Keuringsverslag van een elektrische laagspanning- en zeer lage spanningsinstallatie

NIET CONFORM

Straatnaam	Kortrijksesteenweg
Huisnummer	70
Busnummer	0102
Postcode	8530
Gemeente	Harelbeke
Land	België

Controlebezoek van een huishoudelijke installatie volgens (KB 08/09/2019) - AREI Boek 1- 6.5. en 4.2.4.3.

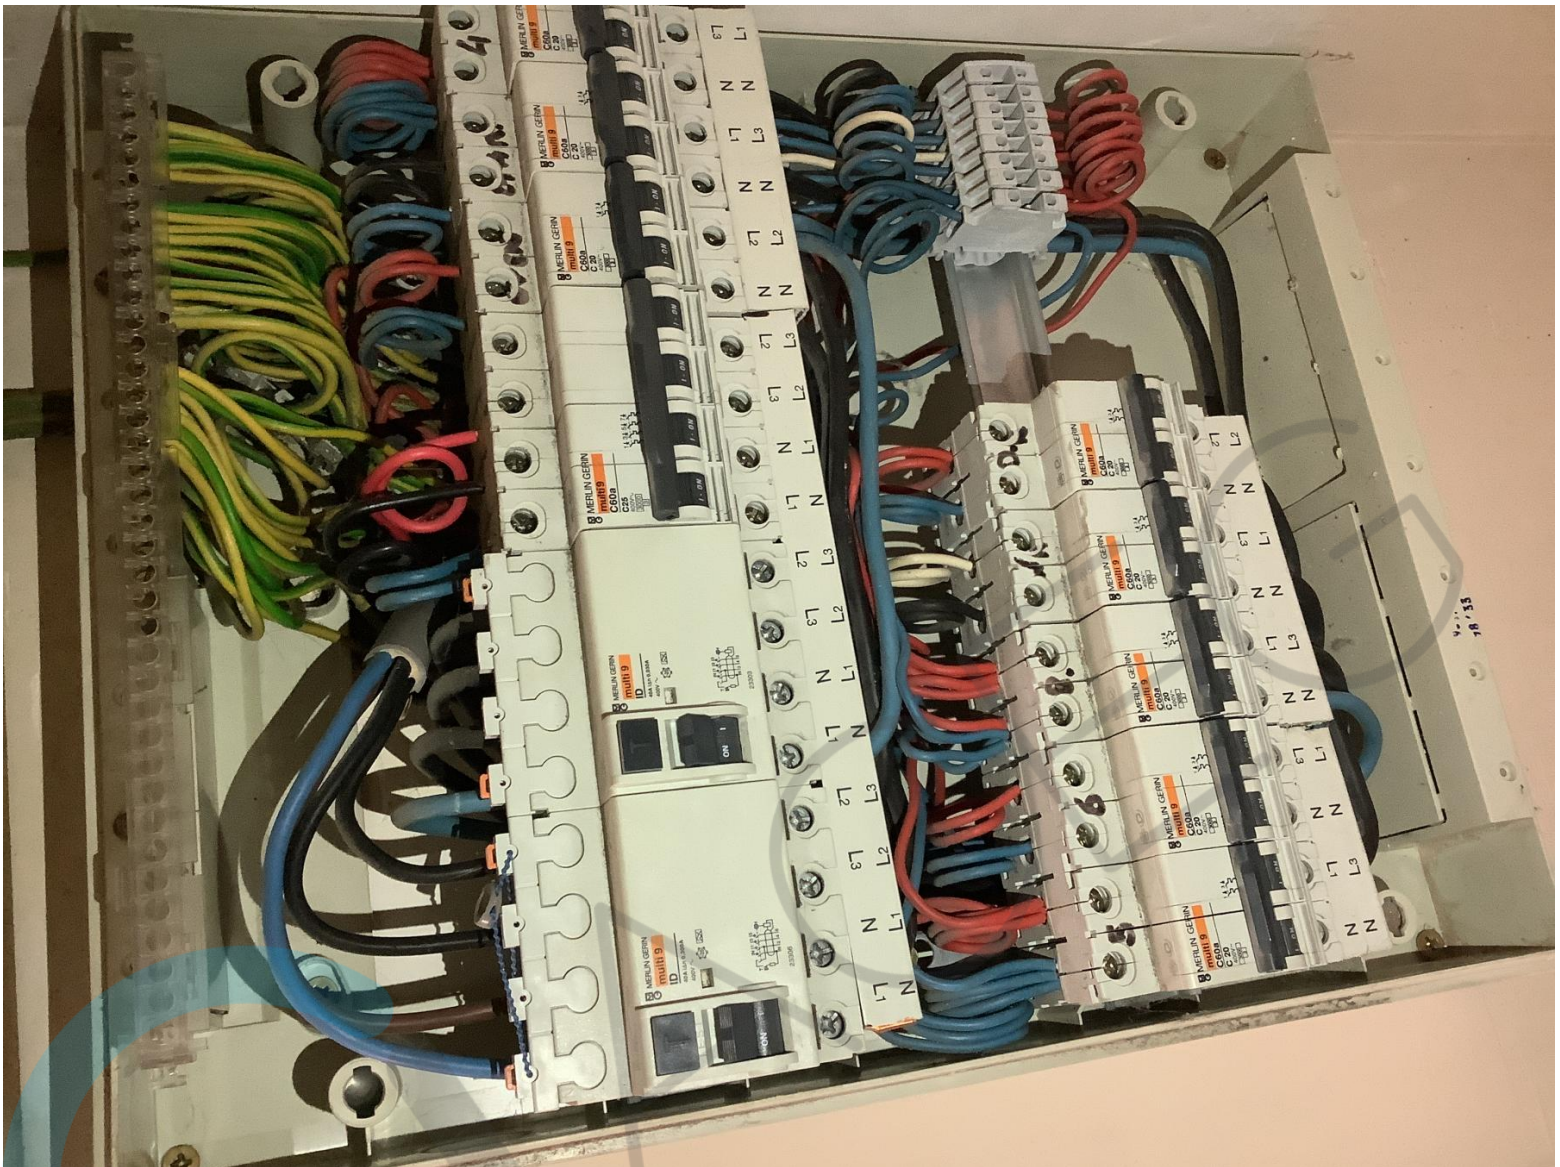
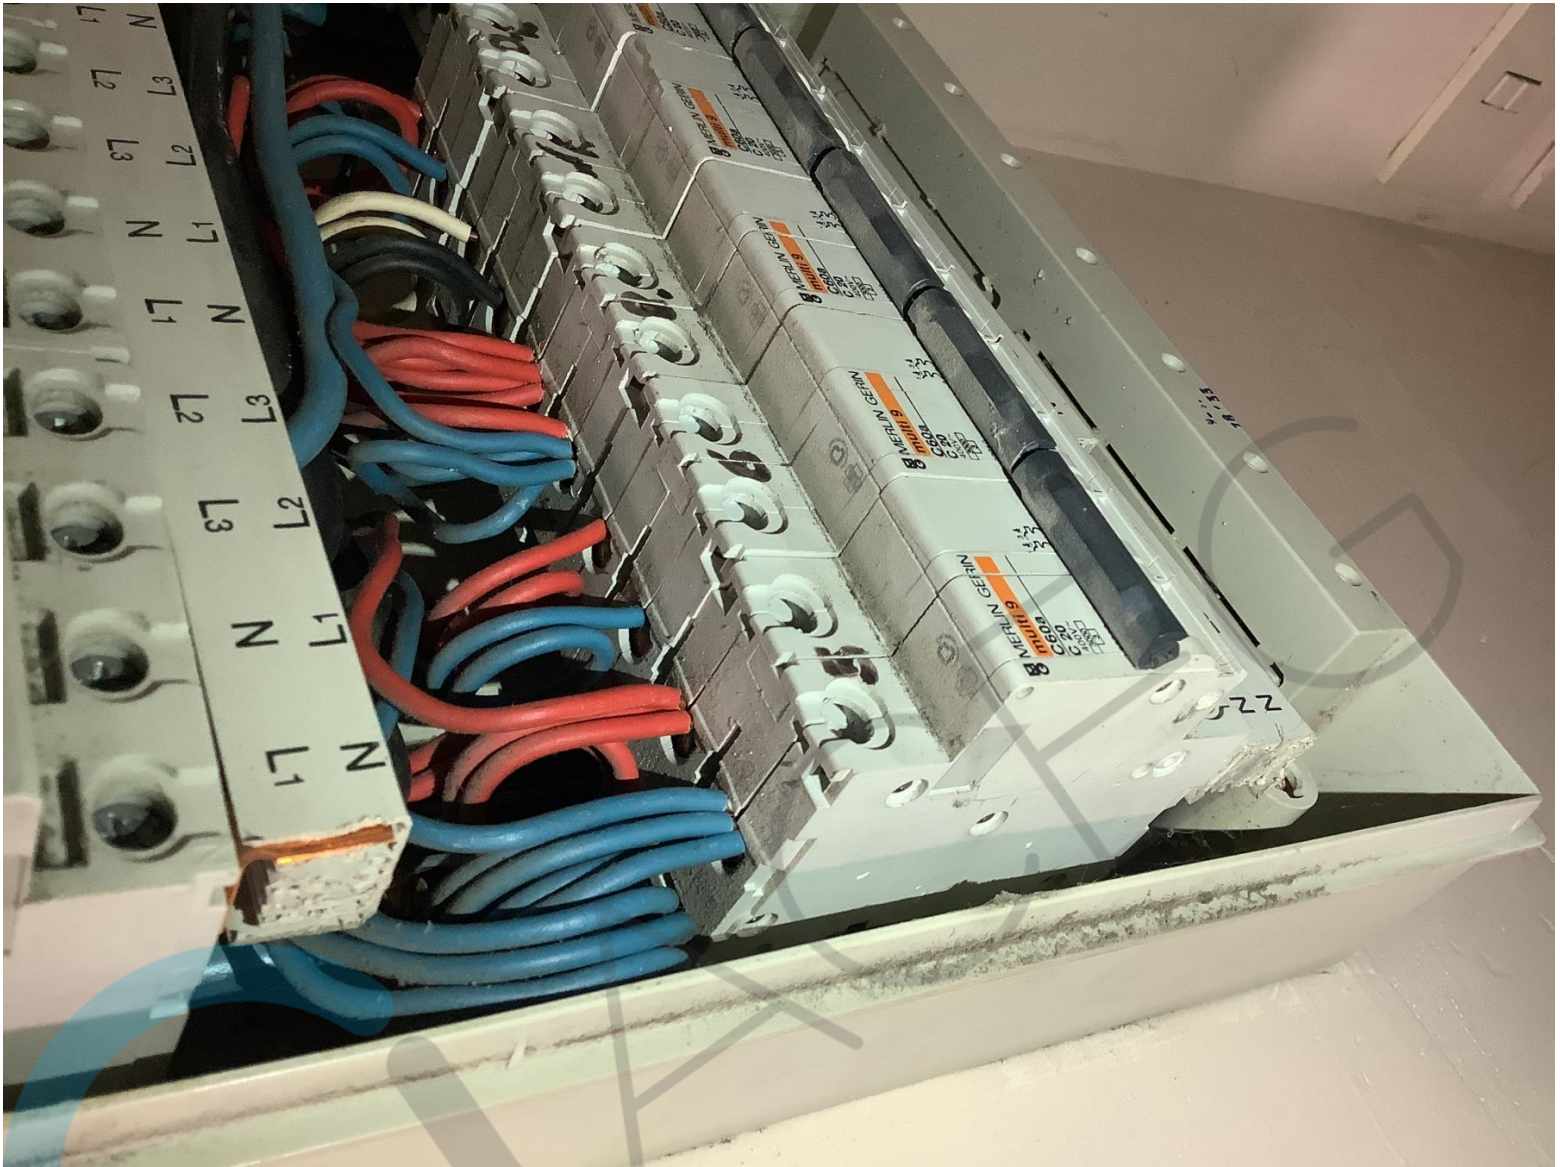
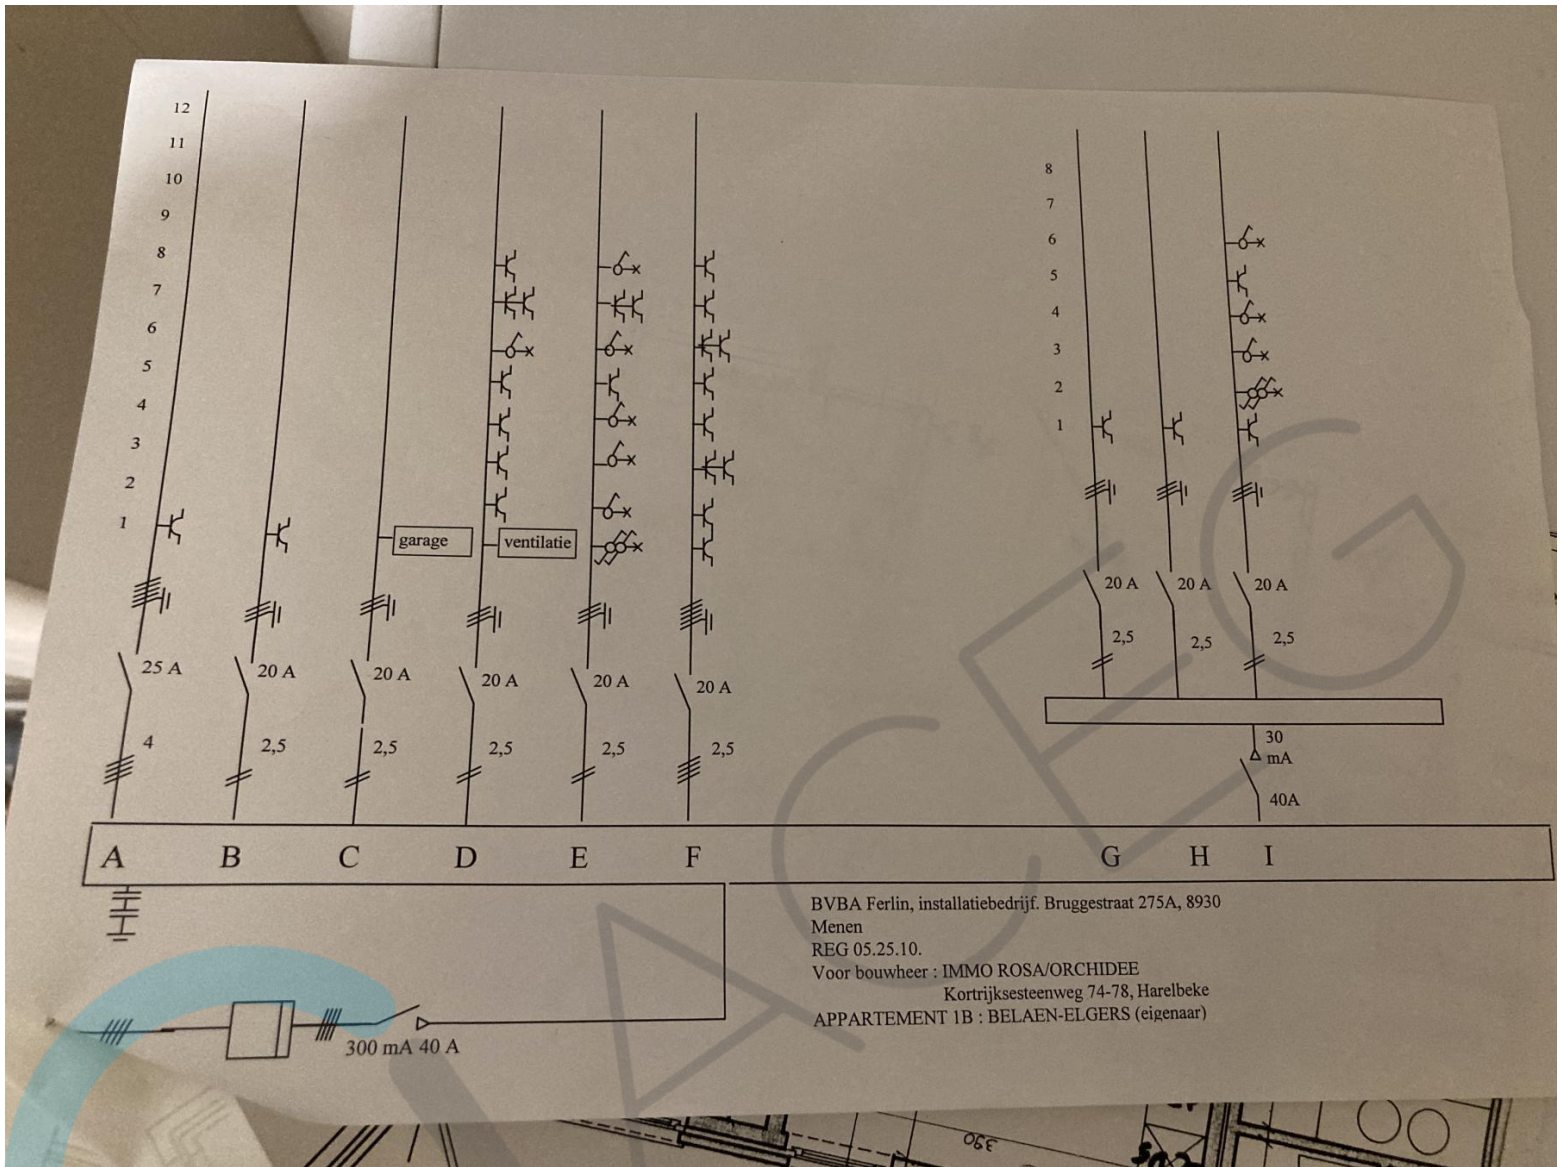
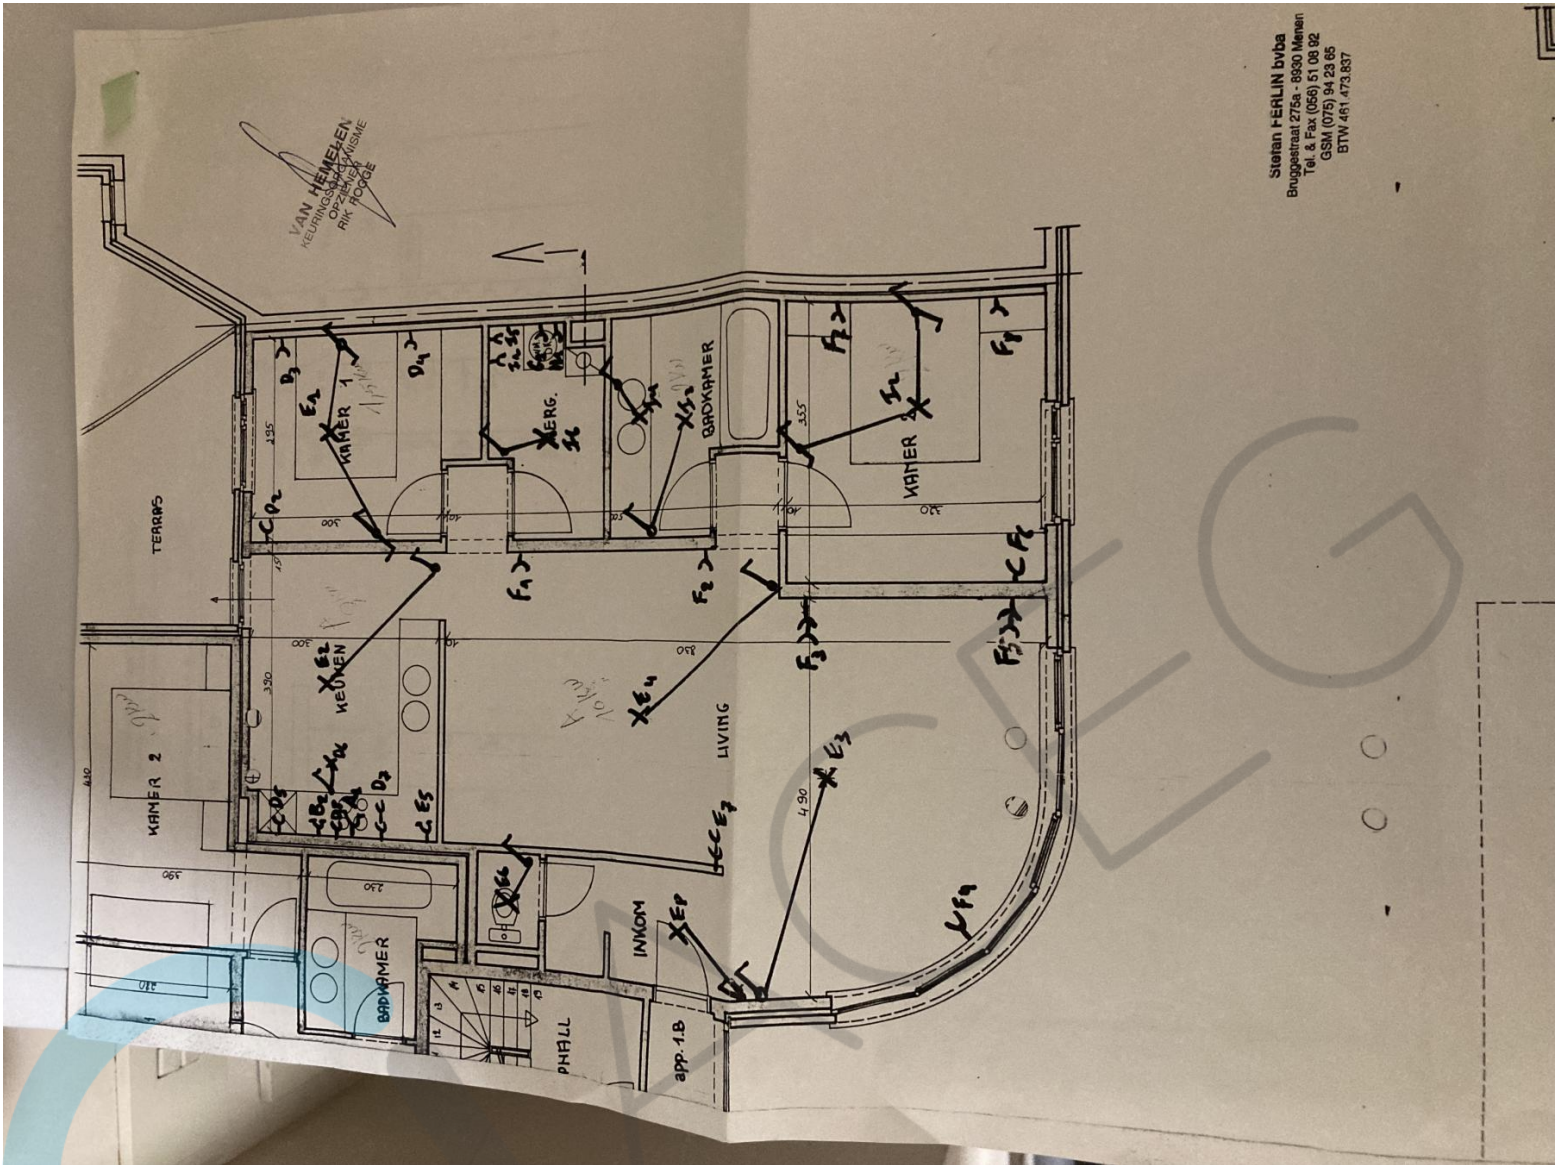
Inbreuk: Te veel geleiders in 1 en dezelfde klem, zie bijlage. Geleiders zaten niet goed vast.
